女川原子力発電所2号炉審査資料	
資料番号	O2DS-1-3(改0)
提出年月日	2023年10月10日

女川原子力発電所2号炉 固体廃棄物処理系固化装置の固化材変更等 審査会合における指摘事項に対する回答

2023年10月
東北電力株式会社

2023年9月7日の審査会合における指摘事項一覧

参考6 機器配置図 (変更前後) (1/4)

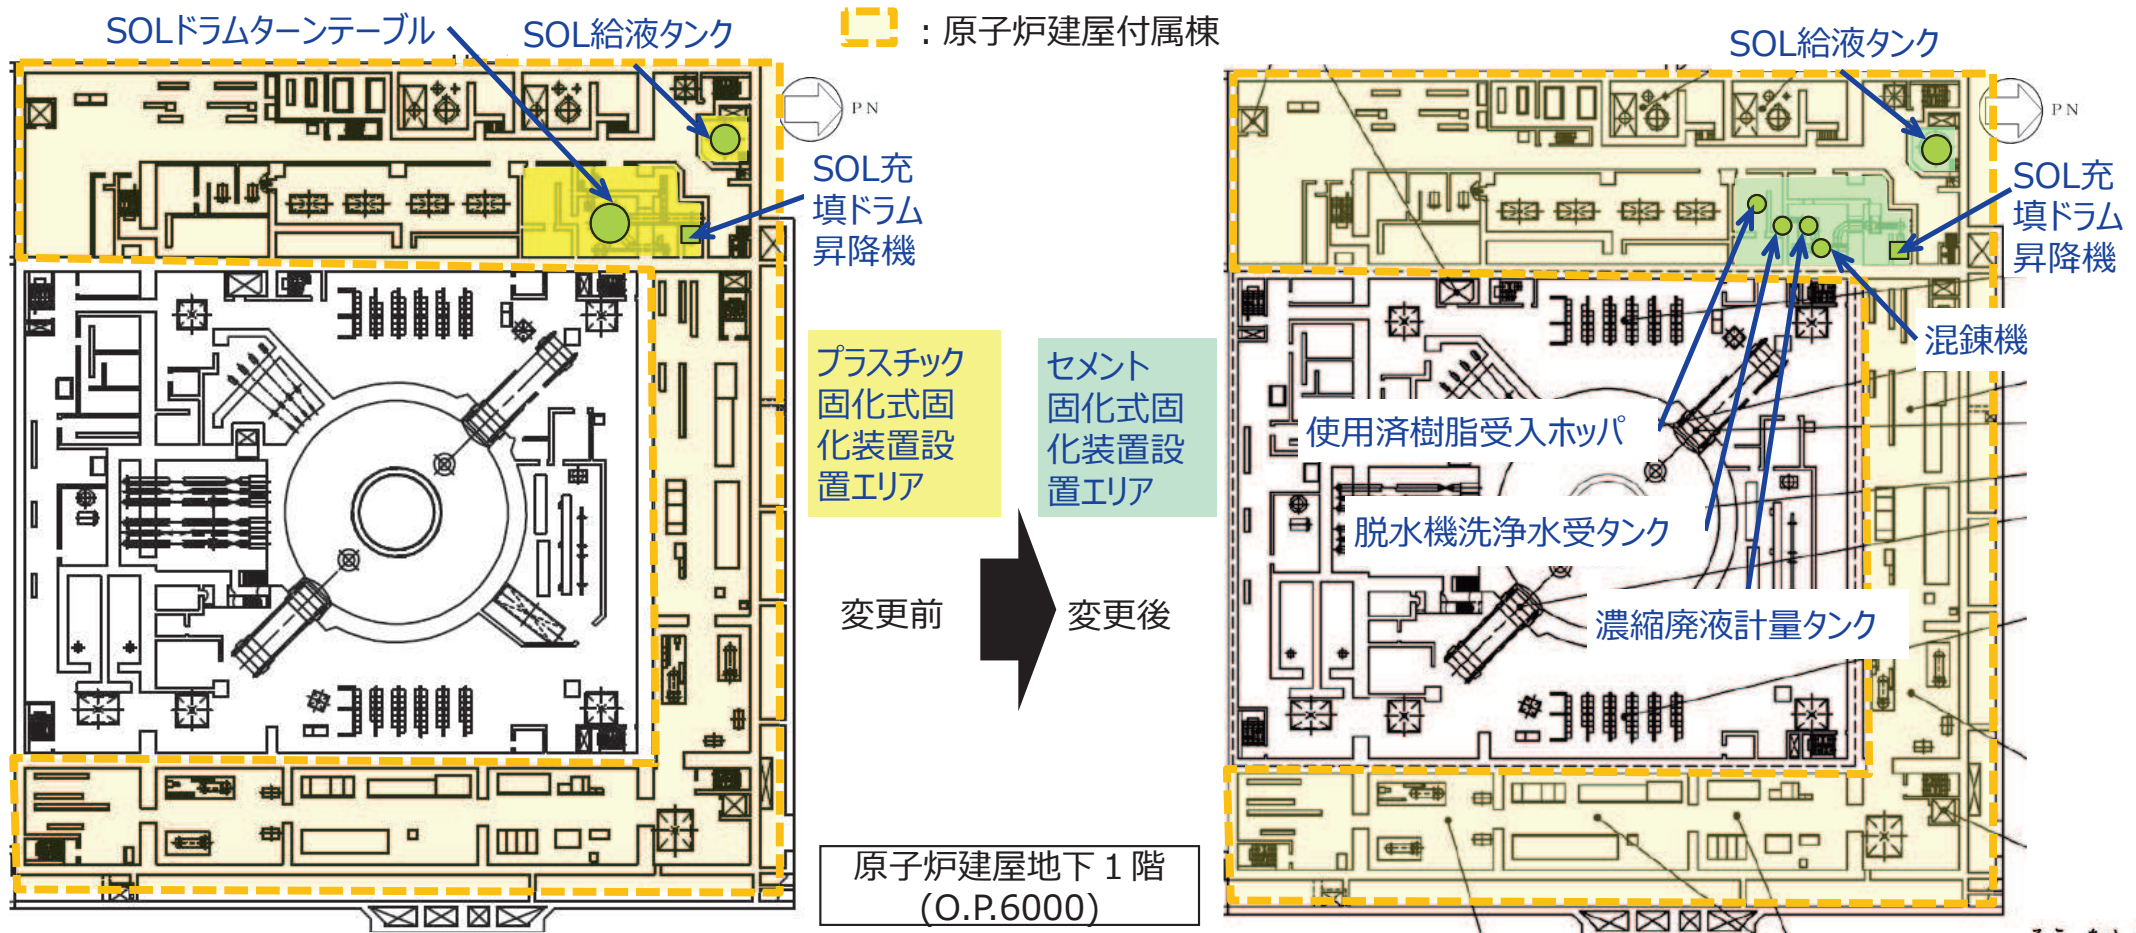
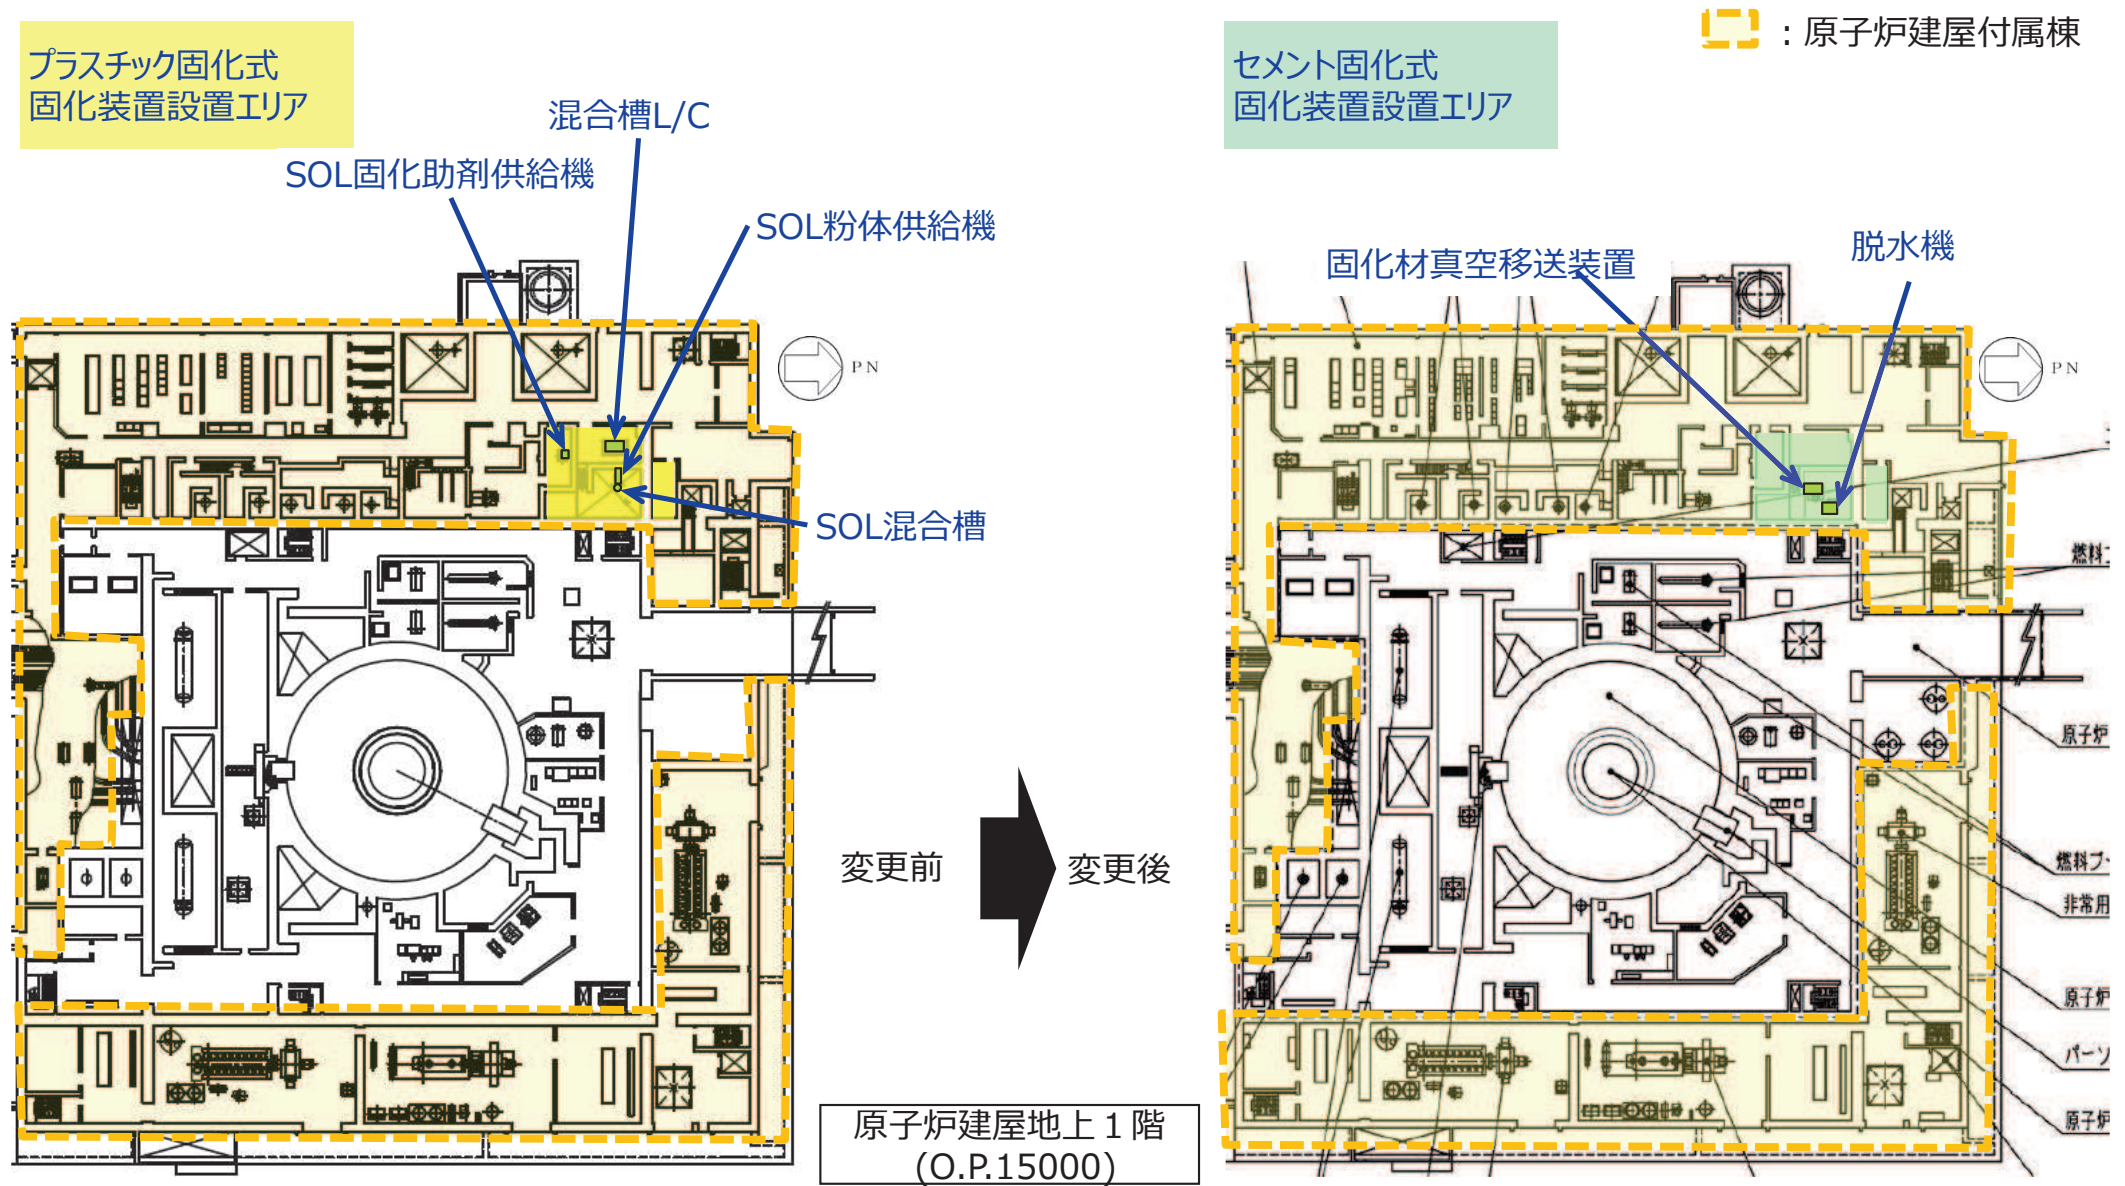
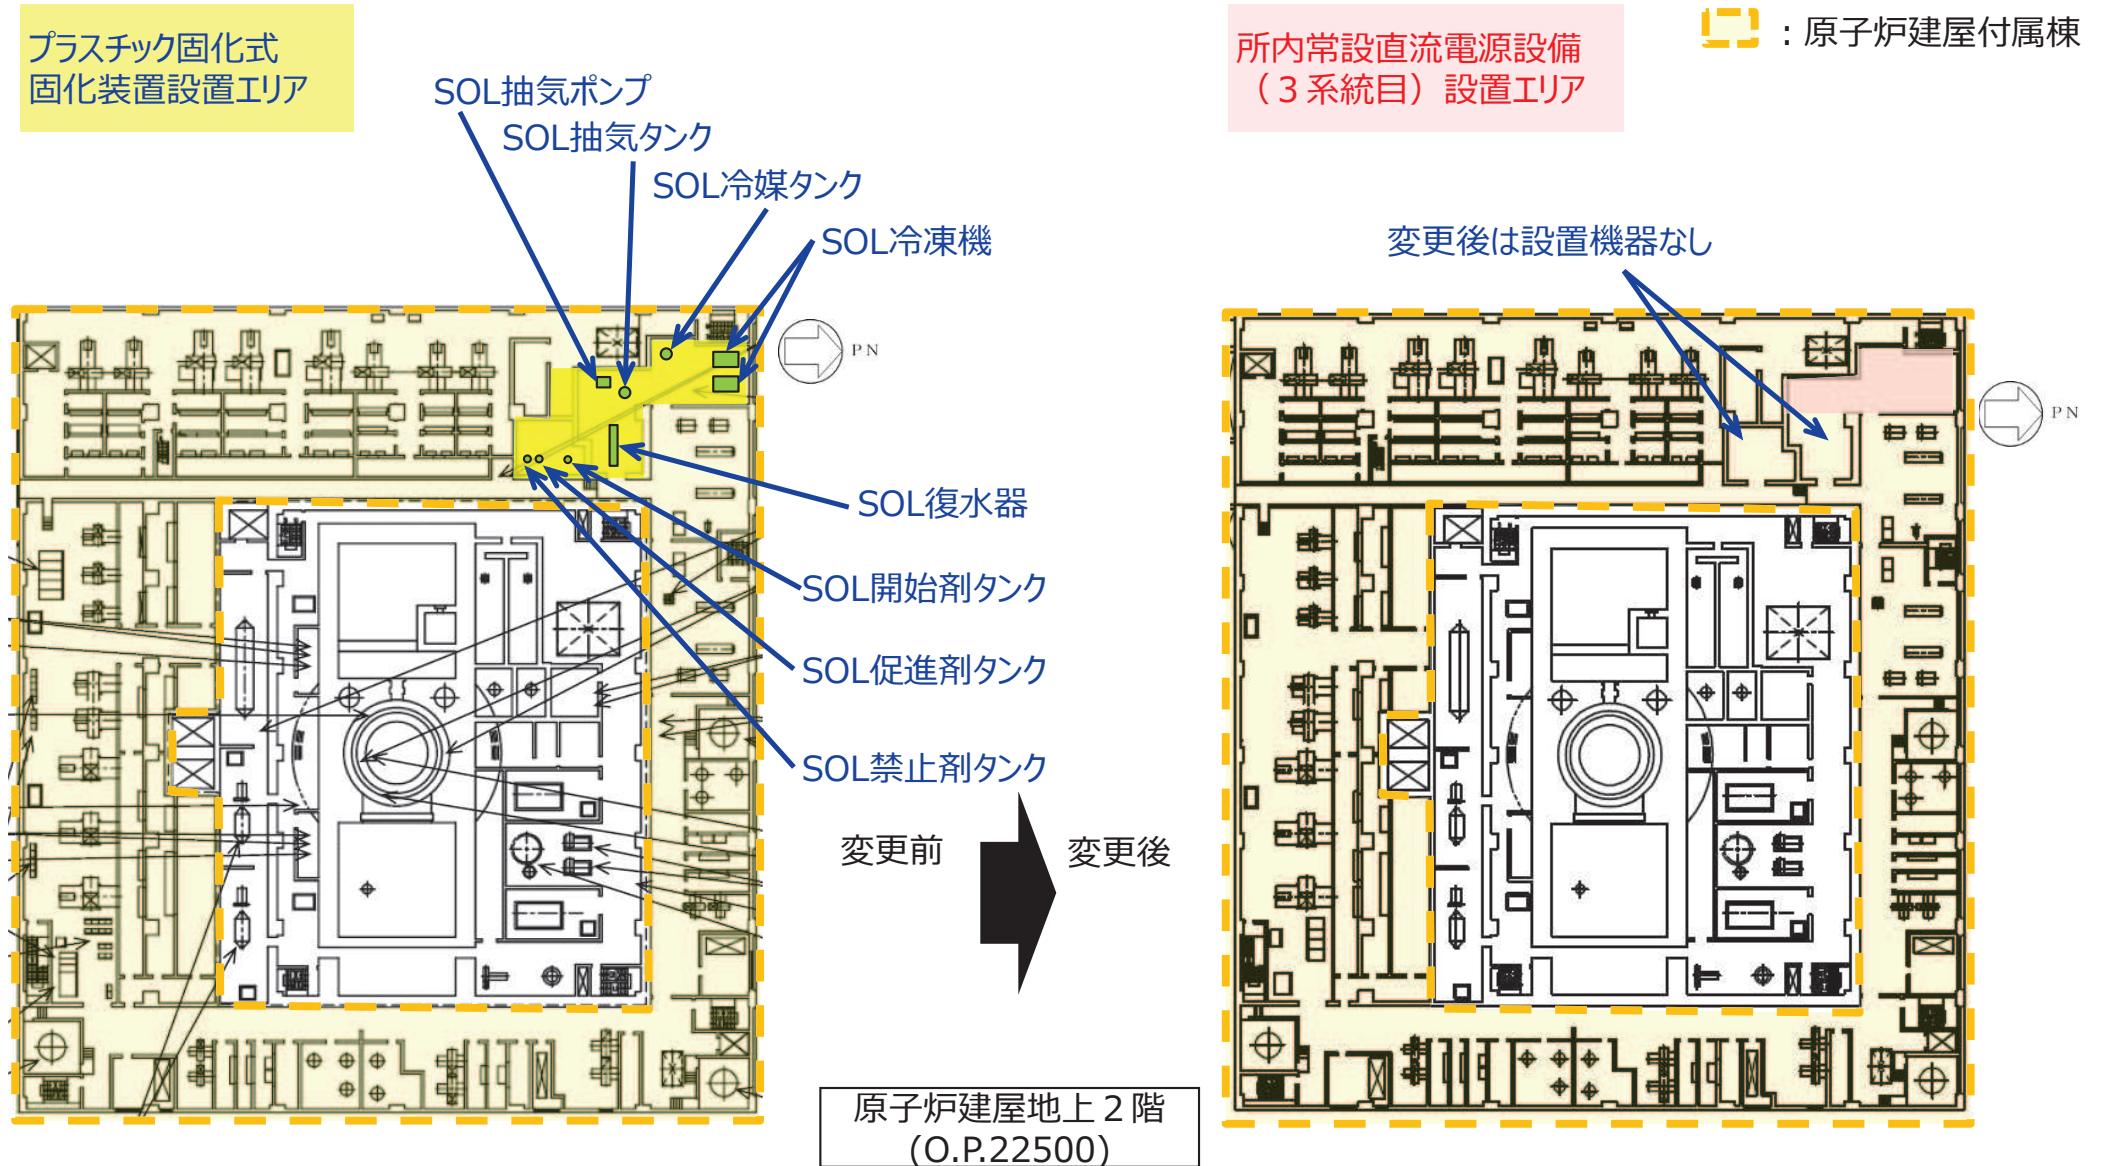
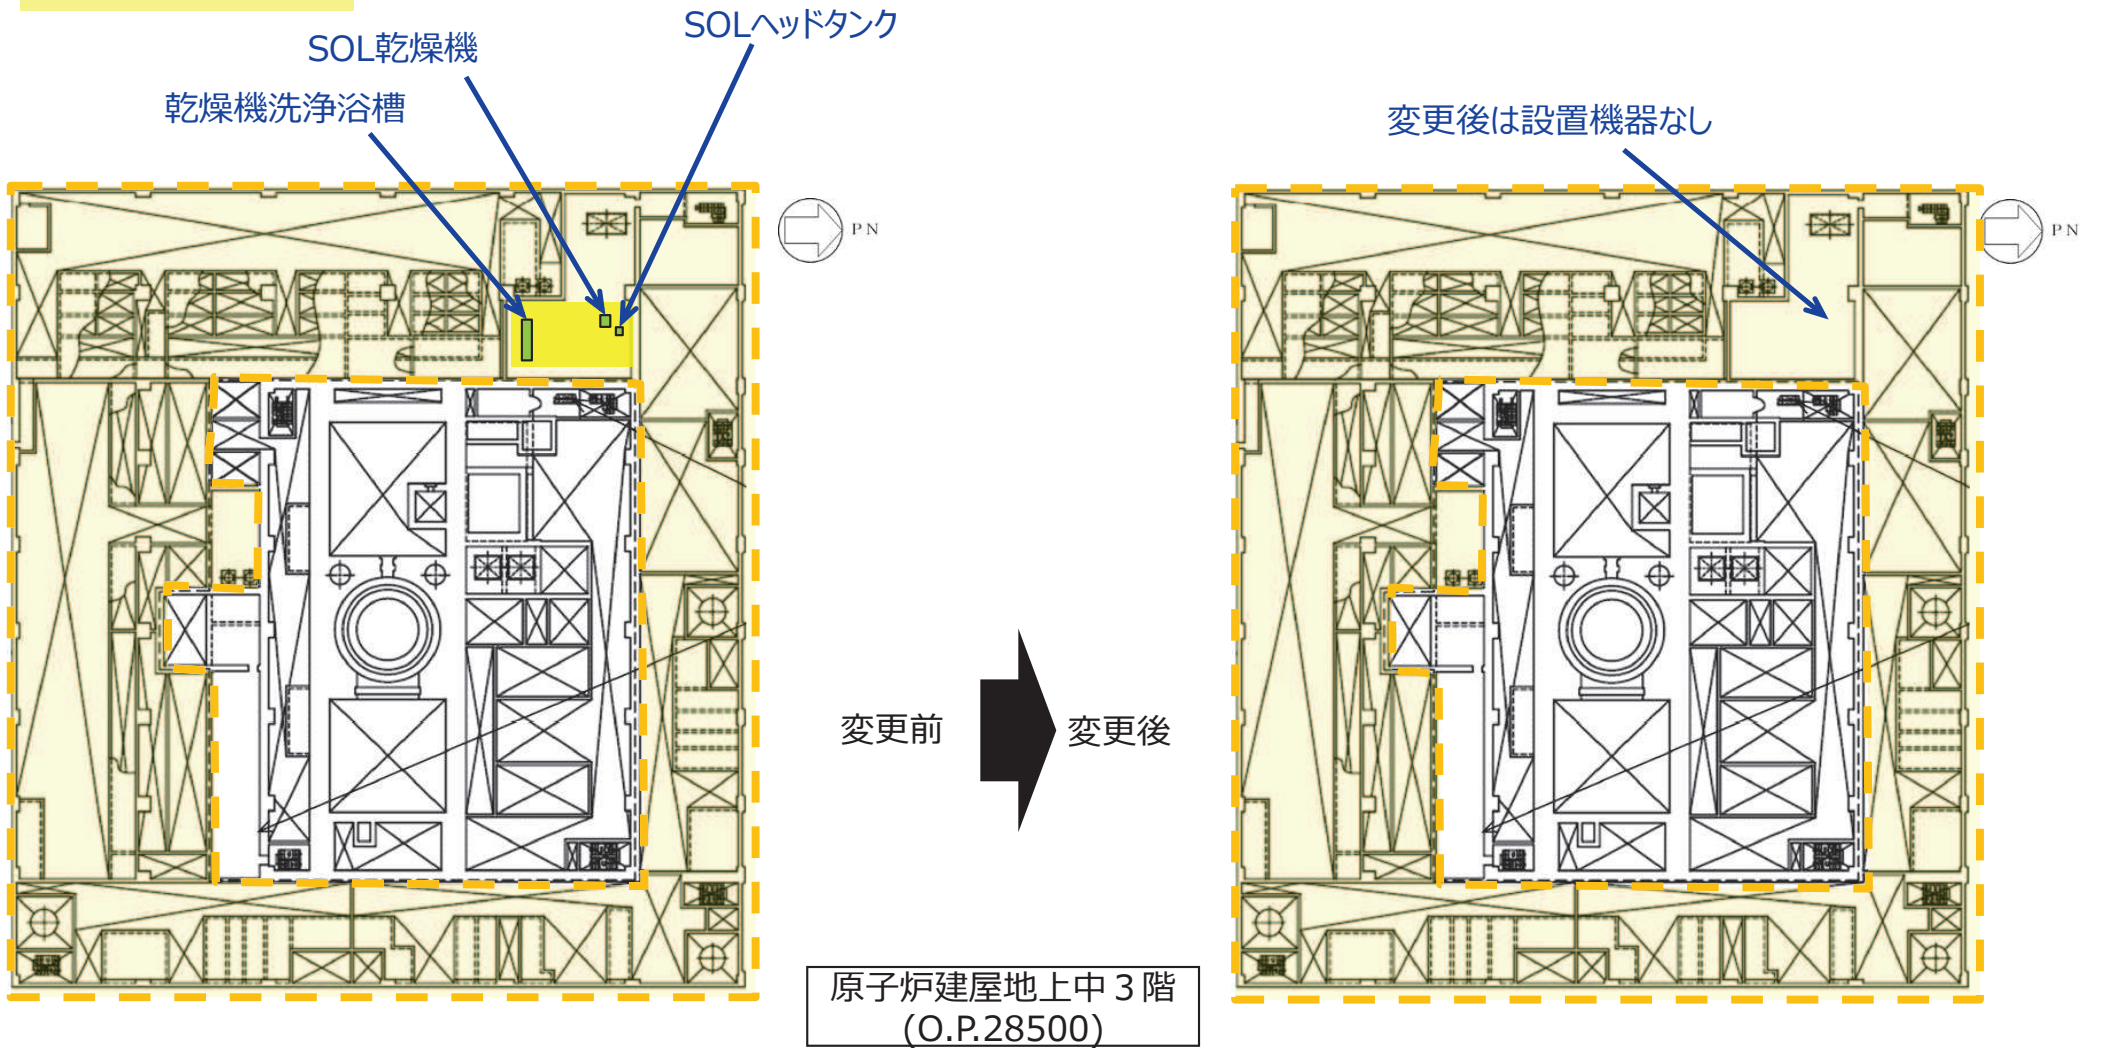
- 原子炉建屋付属棟地下1階から地上中3階に設置されている既設プラスチック固化式固化装置は、一部の流用箇所を除き撤去し、新たにセメント固化式固化装置を地下1階から地上1階部に設置する。
- 原子炉建屋付属棟地上2階は、所内常設直流電源設備 (3系統目) の125V蓄電池,充電器を設置する。

補足：所内常設直流電源設備 (3系統目) 及び固化装置変更に伴い、機器重量が増加するが、原子炉建屋総重量に対する変動分は0.1%未満であり、耐震評価結果に影響が及ぶものではない。
